改善箇所説明図

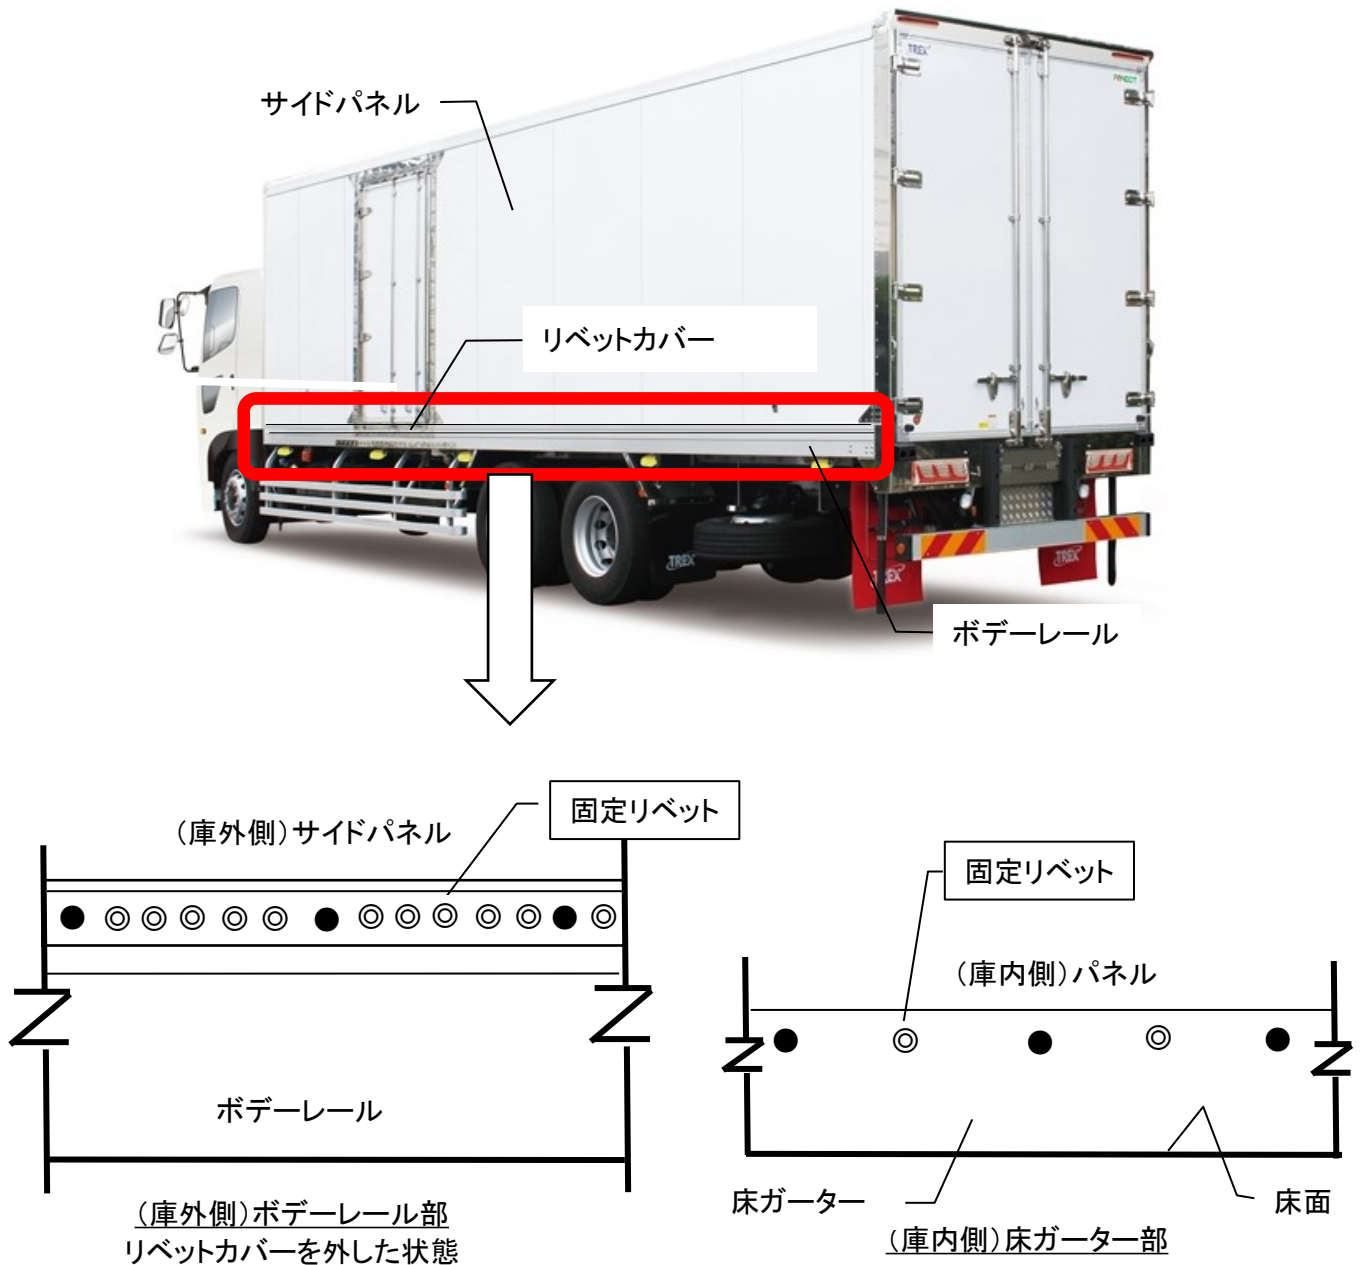
バン型冷蔵冷凍トラックにおいて、ボデーレールとサイドパネルの接合部の施工管理が不適切なため、当該接合部の強度が不足しているものがある。そのため、走行時の負荷により接合部に亀裂が生じ、ボデーレールが剥がれ、最悪の場合、破断してタイヤに接触し、走行できなくなるおそれがある。

□ は追加部品を示す。

全車両、ボデーレールとサイドパネル接合部及び庫内床ガーター部の固定リベットを追加並びに再取り付けを行う。
